BOLLETTINO - BULLETIN

TECNICO • TECHNICAL	●	GRUPPO • GROUP	5
RICAMBI • SPARE PARTS	●	NR • NO	066
INFORMAZIONI • INFORMATION		DATA • DATE	02-11

MODELS: Lawnmowers MR55TBI - MR55HXF

SUBJECT: Gearbox transmission

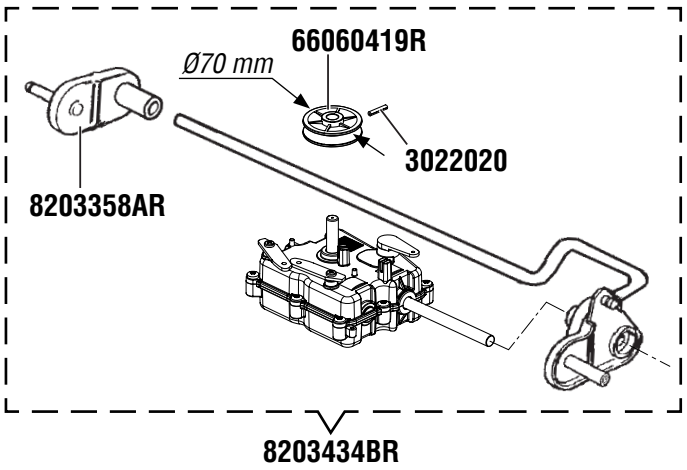
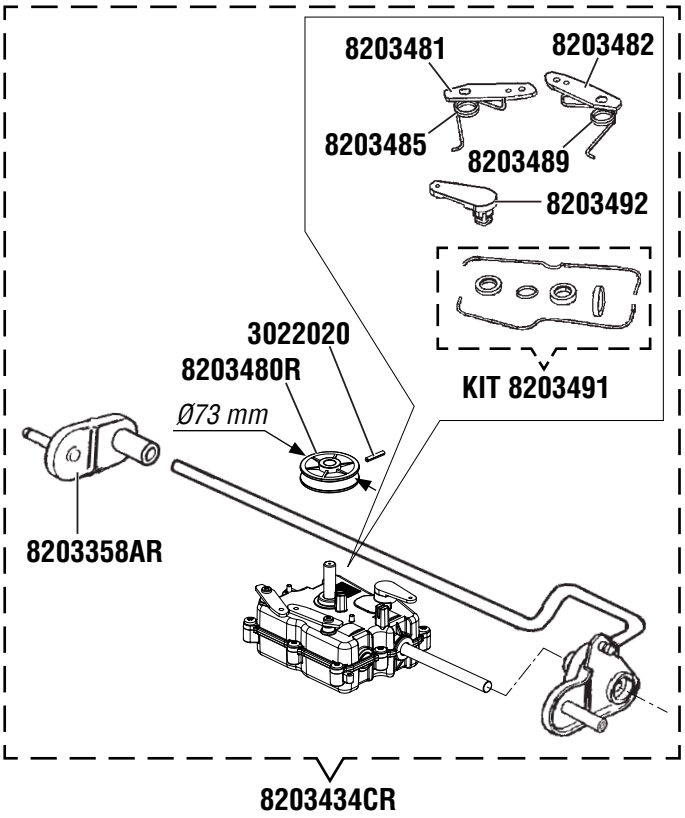
DESCRIPTION: Introduced a new gearbox with reduced speed for the first gear; increased the diameter of the traction pulley.

INTERCHANGEABILITY: Yes complete assy.

PARTS AVAILABILITY: The premodified gearbox will be supplied until final depletion of stock, whereas the old pulley continue to be available.

CUT-IN DATE: 10/12/10, serial n° 6020499599
